<b>Title-Sujet</b> ÉCLAIRCIE DE LA FORÊT – PROJET DE REMISE EN ÉTAT DU CANYON SINCLAIR DANS LE PARC NATIONAL KOOTENAY		<b>Date</b> 18 Décembre 2013
<b>Solicitation No. - No. de l'invitation</b> <b>5P424-13-0246/A</b>	<b>Amendment No. – No modif.</b> <b>001</b>	
<b>GETS Reference No. – No de reference de SEAG</b> N/A		
<b>Solicitation Closes</b> <b>L'invitation prend fin –</b>  <b>at – à 14 h</b> <b>on – le 24 Décembre</b> <b>2013</b>	<b>Time Zone</b> <b>Fuseau horaire -</b>  <b>Heure des montagnes (HNR)</b>	
<b>F.O.B. - F.A.B.</b>		
<b>Address Inquiries to: - Adresser toute demande de renseignements à :</b>		
<b>Eloise Meredith</b>		<b>eloise.meredith@pc.gc.ca</b>
<b>Telephone No. - No de téléphone</b> <b>(250) 347-6622</b>	<b>Fax No. – No de FAX:</b> <b>(250) 347-6621</b>	
<b>Destination of Goods, Services, and Construction:</b> <b>Destinations des biens, services et construction:</b>  <b>Unité de gestion de Lake Louise, Yoho et Kootenay</b> <b>Parc national de Kootenay, Colombie-Britannique</b>

**L'appel d'offers est amendé pour changer l'Énoncé des Travaux et répondre aux questions.**

**ANNEXE A  
ÉNONCÉ DES TRAVAUX**

Carte illustrant la limite approximative du chantier de l'entrepreneur en démolition ainsi que le secteur entourant l'ancien hôtel qui est exclu des travaux d'éclaircie.

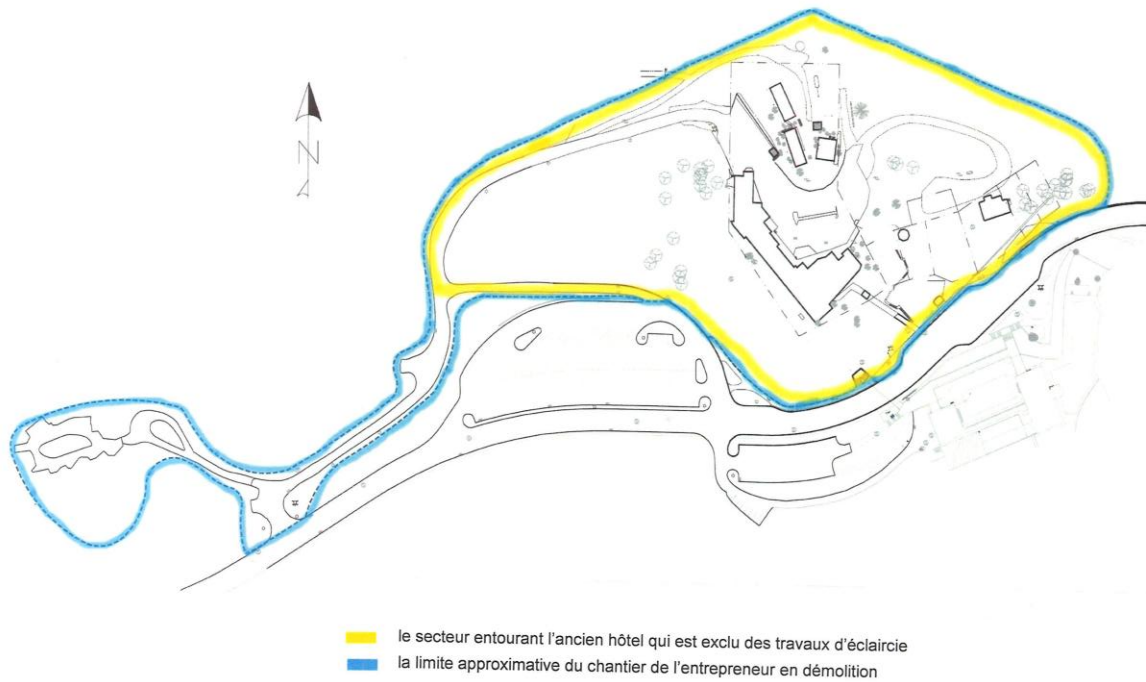
2 Est-il possible d'obtenir une carte du chantier de démolition? Oui. Voir la carte ci-jointe.

5 Comptez-vous exclure le secteur entourant le Radium Hot Springs Lodge des unités de traitement? Oui. Voir la carte ci-jointe.

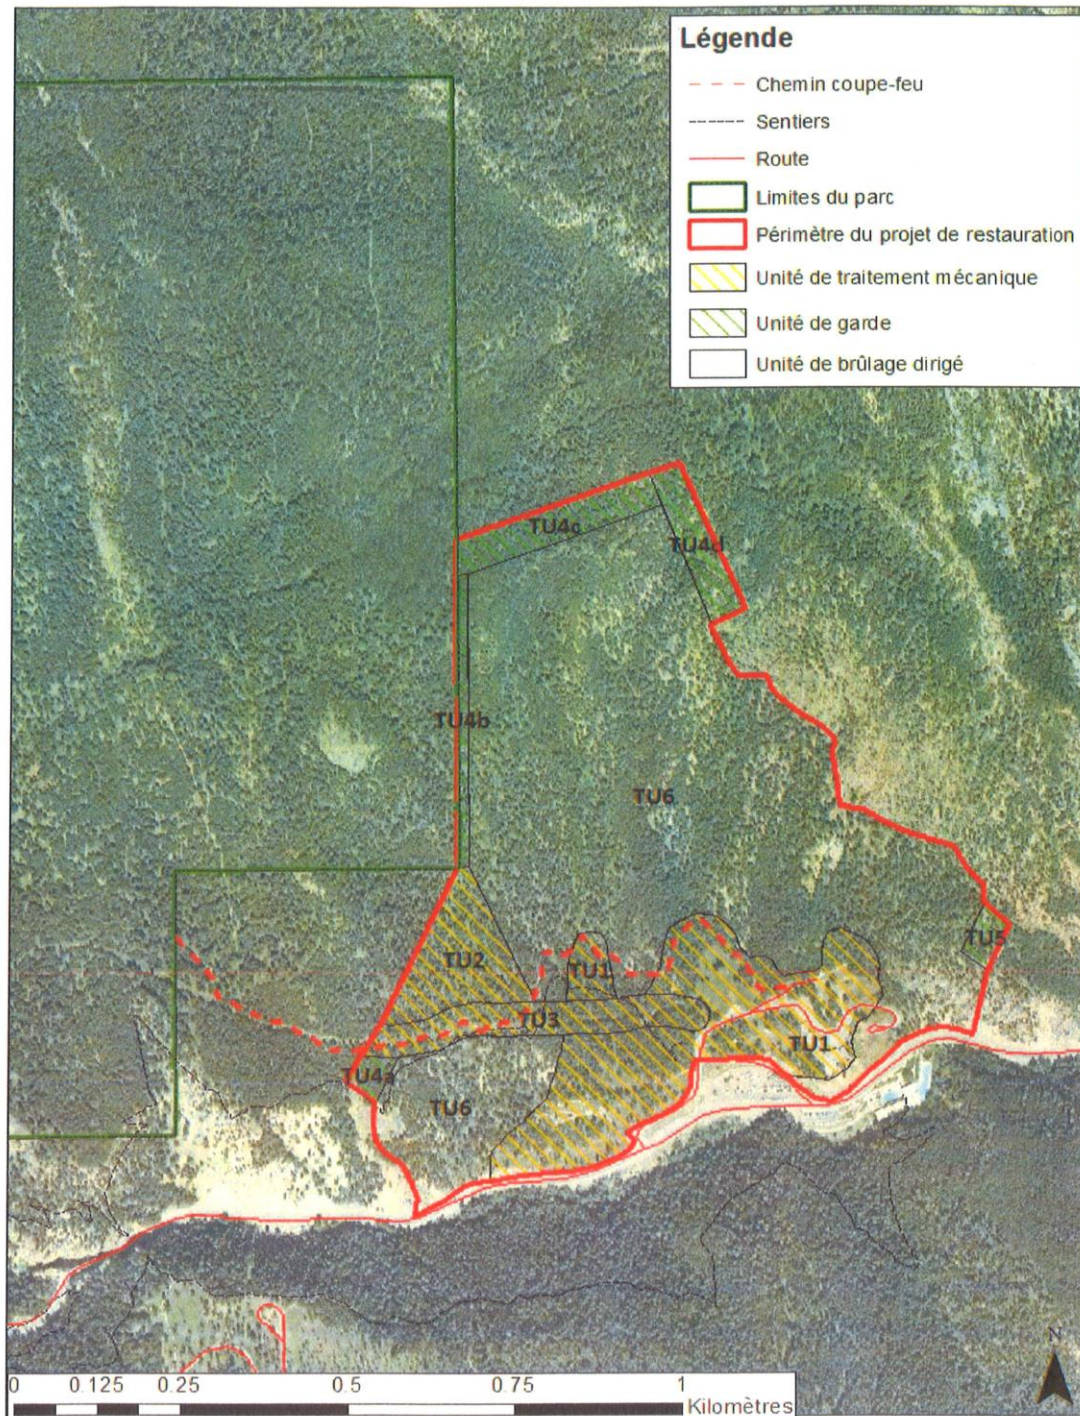
**Enlever**

Figures 2, 6 et 7

**Remplacer avec**

Figures 2, 6 et 7 ci-jointe.
